## **COMMUNE D'ORCIÈRES**

## **RÉVISION GÉNÉRALE DU PLAN LOCAL D'URBANISME (PLU)**

### **Pièce E – Avis de la MRAe, des personnes publiques associées, des autorités spécifiques et réponses envisagées à ces avis avant l'enquête publique**

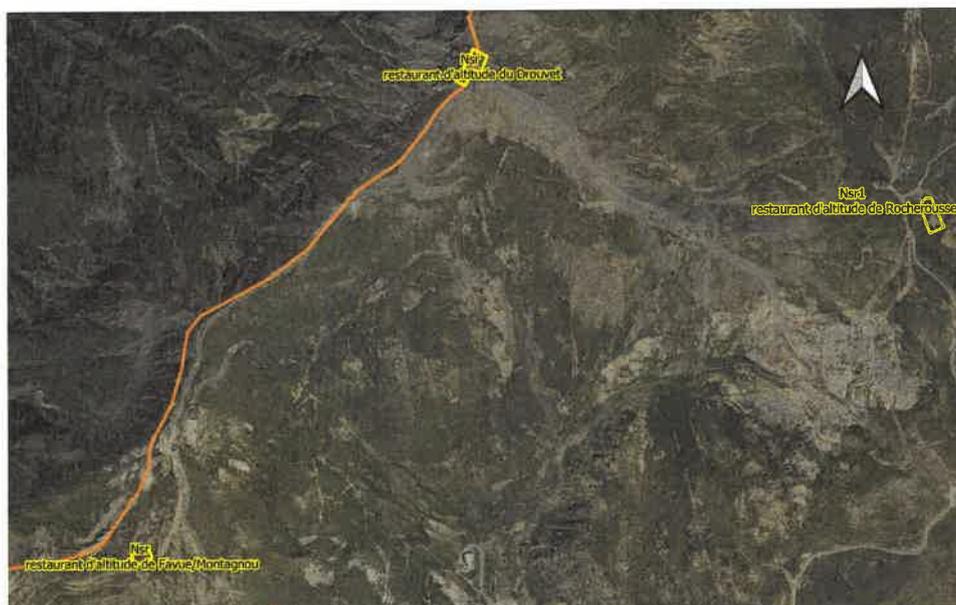
**Zone Ua/Ua1 :** Interdire explicitement les ouvrages en enrochements cyclopéens ou murs de soutènement d'une hauteur excessive, et recommander de petits murets bas (1,20 m de hauteur maximum), en pierres de type local de petits modules, et talus paysagers au modelé doux se raccordant au terrain naturel.

#### **Secteur Rocherousse**

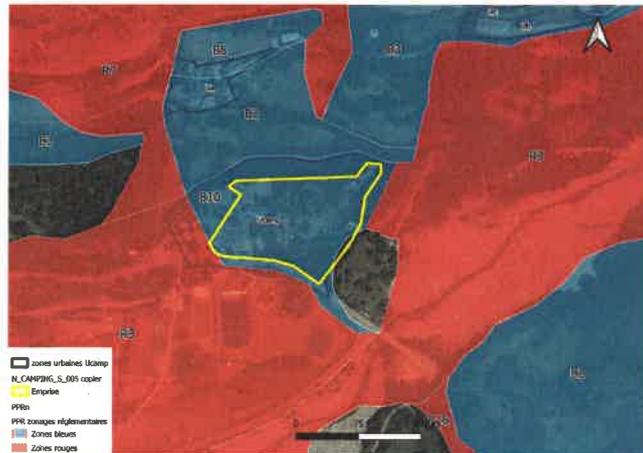
Comme sollicitée par la CDNPS » du 24/06/2021, ce projet de restaurant doit prévoir pour les parties de bâti situées en zone de risque faible de crue torrentielle (partie Sud – Est) des fondations profondes pour les pieux de soutènement de la terrasse. L'objectif est de disposer de fondations résistantes aux affouillements, aux sous-pressions hydrauliques et à la saturation des terrains de fondation. Par ailleurs, les structures de bâti situées dans cette zone de risque devront être renforcées sur une hauteur de 1,50 m par rapport au terrain naturel pour résister à une pression de 30 kPa.

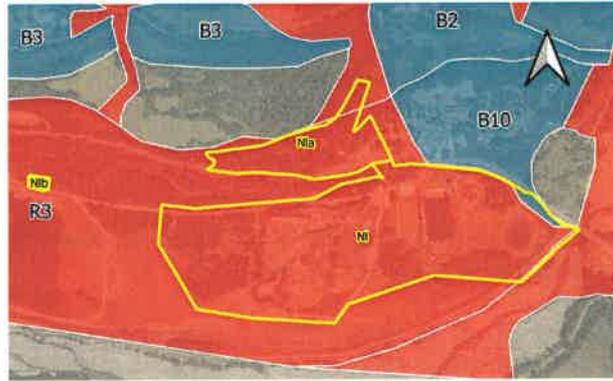
Le règlement B10 du PPRn prescrit que « les maîtres d'ouvrage devront assurer l'entretien et le maintien en état des ouvrages de protection recensés par le PPR : digue de protection rive droite du Drac. Maître d'ouvrage : Commune. »

**Cet entretien et ce maintien en état de la digue par la commune seront un préalable aux nouvelles possibilités de construire.**

La base de loisirs recense une zone NI, NIa et NIb située toutes trois en zone rouge R3 : Inondations fort.

Pour la zone NI, nous rappelons que les créations ou extensions de terrain à vocations sportives ou de loisirs sont autorisées en zone rouge, uniquement si elles sont non couvertes et sans hébergement. Le règlement de zonage du PLU doit donc être repris pour apporter ces précisions.

Les zones NIa et NIb autorisent des constructions limitées à 50 m<sup>2</sup> d'emprise au sol et surface de plancher, ce qui n'est pas permis par le PPRn. Par conséquent, les règlements de ces zones doivent être modifiés et limiter les constructions à 20 m<sup>2</sup> d'emprise au sol ou surface de plancher comme cela est prescrit par le règlement R3 du PPRn.

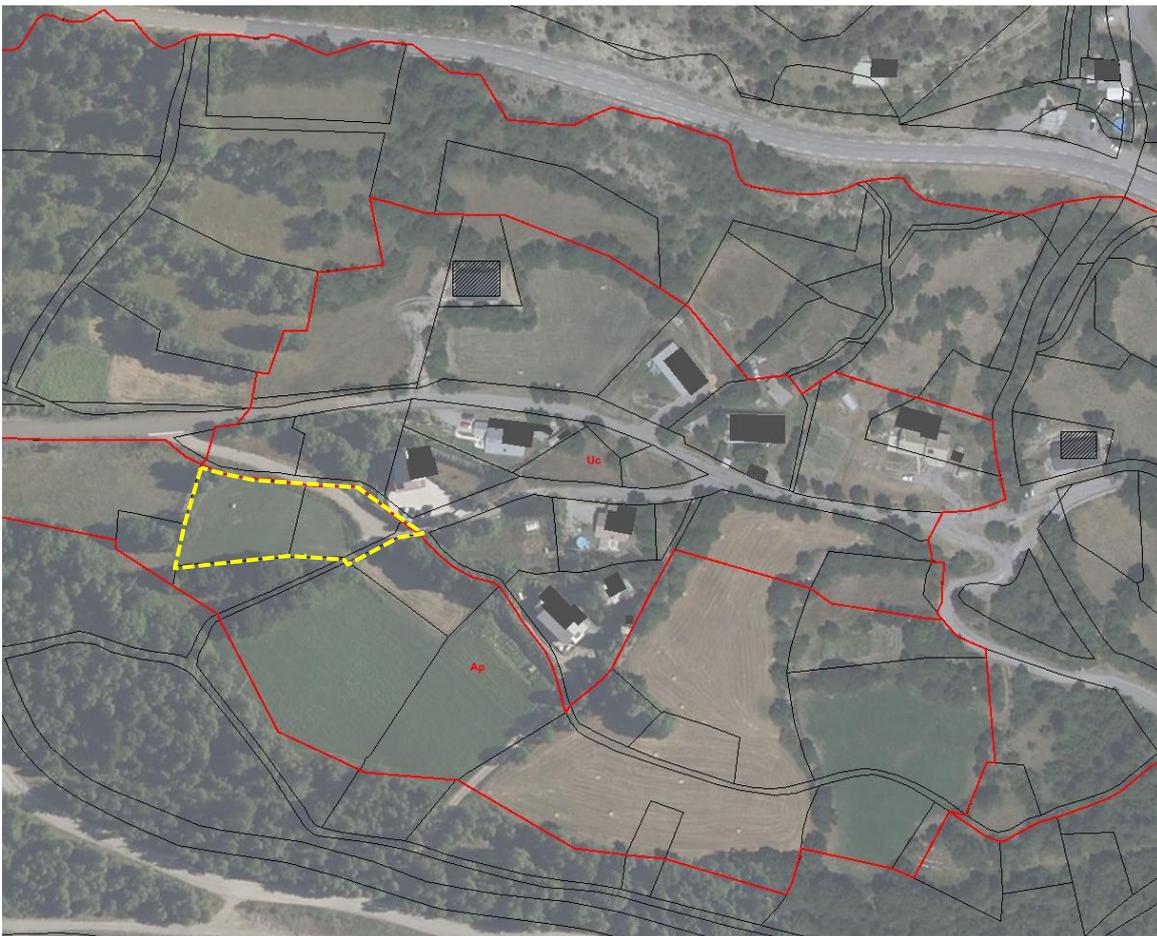
- laisser en zonage agricole les parcelles B1738 et B1739 du fait de leur impact agricole et paysager,
- Préciser de quelle manière s'organise le rejet des eaux usées de la zone Uc ;

et autre titre du paysage, adapter les zonage, règlement et l'OAP pour prendre en compte les exigences suivantes :

- l'ensemble de l'écrin en couronne autour du hameau en aval devra être classé en zonage Ap (agricole paysager, inconstructible) ;
- la hauteur du bâti devra être limitée à 9 mètres ;

- la règle suivante sera précisée : « Privilégier une adaptation du projet à la pente naturelle du terrain et non le contraire » (phrase lue p 95 du document) ;

#### Secteur Rocherousse

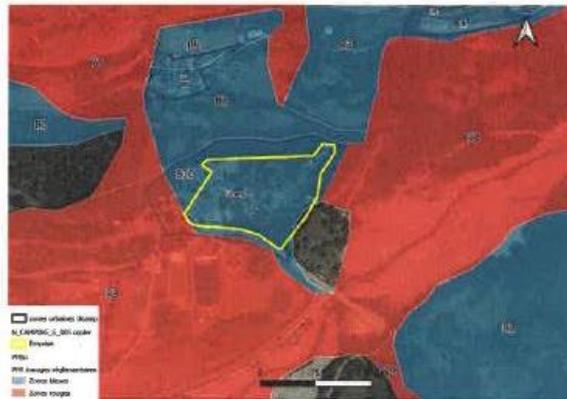
Comme sollicitée par la CDNPS » du 24/06/2021, ce projet de restaurant doit prévoir pour les parties de bâti situées en zone de risque faible de crue torrentielle (partie Sud – Est) des fondations profondes pour les pieux de soutènement de la terrasse. L'objectif est de disposer de fondations résistantes aux affouillements, aux sous-pressions hydrauliques et à la saturation des terrains de fondation. Par ailleurs, les structures de bâti situées dans cette zone de risque devront être renforcées sur une hauteur de 1,50 m par rapport au terrain naturel pour résister à une pression de 30 kPa.
